ECONOMIC COMMISSION FOR EUROPE
CUSTOMS CONVENTION ON THE INTERNATIONAL TRANSPORT OF GOODS
UNDER COVER OF TIR CARNETS
(TIR CONVENTION)

Amendment 20

(Amendments which were adopted pursuant to Article 60 of the Convention and which entered into force on 12 June 2001)

AMENDMENT PROPOSALS TO THE TIR CONVENTION, 1975

"Рисунок 9

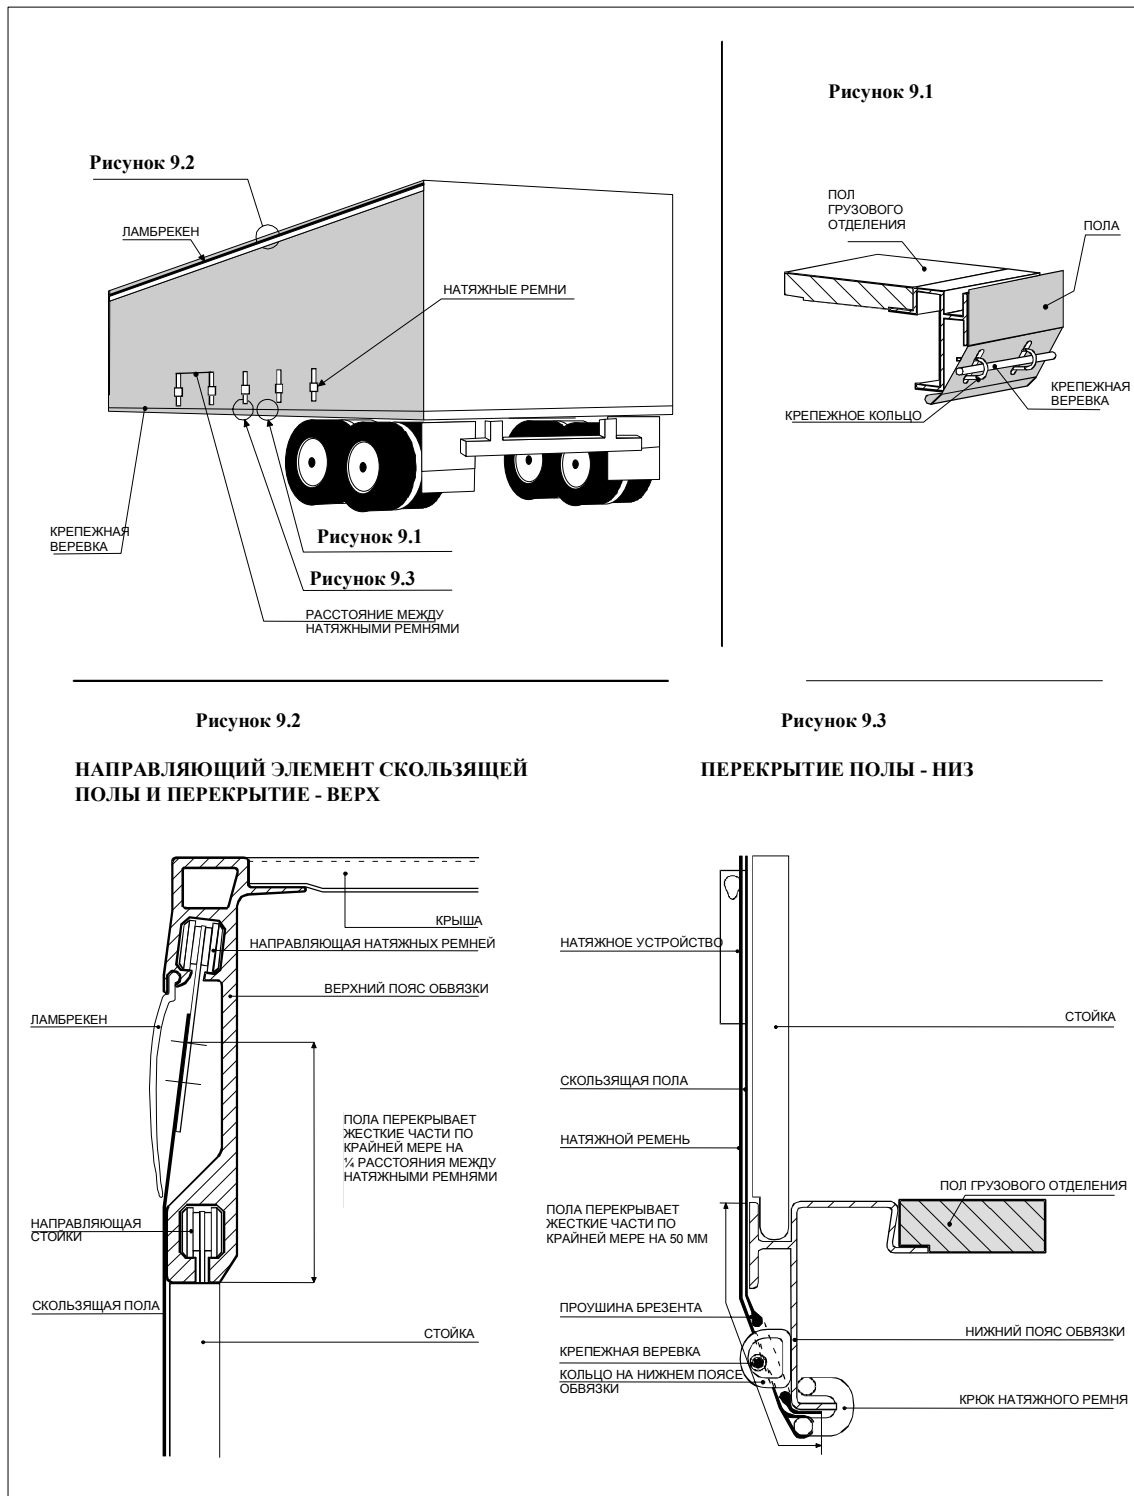
1. Положения статей 1, 2 и 3 настоящих Правил распространяются на транспортные средства со скользящими полами в той мере, в которой они могут к ним применяться. Кроме того, эти транспортные средства должны соответствовать положениям настоящей статьи.

2. Скользящие полы, пол, двери и все другие составные части грузового отделения должны отвечать либо требованиям, содержащимся в пунктах 6, 8, 9 и 11 статьи 3 настоящих Правил, либо требованиям, изложенным в подпунктах i)-vi) ниже.

- i) Скользящие полы, пол, двери и все другие составные части грузового отделения должны соединяться таким образом, чтобы их нельзя было открыть или закрыть без оставления видимых следов.

- ii) Пола должна перекрывать сверху жесткие части транспортного средства по крайней мере на $\frac{1}{4}$ фактического расстояния между натяжными ремнями. Пола должна перекрывать снизу жесткие части транспортного средства по крайней мере на 50 мм. Когда грузовое отделение закрыто и опечатано для таможенных целей, горизонтальный зазор между полой и жесткими частями грузового отделения в любом месте не должен превышать 10 мм по перпендикуляру к продольной оси транспортного средства.

- iii) Направляющий элемент скользящей полой и другие подвижные части должны соединяться таким образом, чтобы закрытые и опечатанные таможенными пломбами двери и другие подвижные части нельзя было открыть или закрыть снаружи без оставления видимых следов. Направляющий элемент скользящей полой и другие подвижные части должны соединяться таким образом, чтобы исключалась возможность доступа в грузовое отделение без оставления видимых следов. Данная система изображена на рисунке 9, прилагаемом к настоящим Правилам.

- iv) Расстояние по горизонтали между кольцами, которые используются для таможенных целей, на жестких частях транспортного средства не должно превышать 200 мм. Вместе с тем это расстояние может быть бóльшим, но не должно превышать 300 мм между кольцами с любой стороны стойки, если конструкция транспортного средства и пол такова, что полностью исключается доступ в грузовое отделение. В любом случае должны соблюдаться условия, изложенные в подпункте ii) выше.
- v) Расстояние между натяжными ремнями не должно превышать 600 мм.
- vi) Виды креплений, используемых для крепления пол к жестким частям транспортного средства, должны отвечать требованиям, предусмотренным в пункте 9 статьи 3 настоящих Правил".

Добавить следующий новый рисунок к существующим рисункам, приведенным в приложении 2:
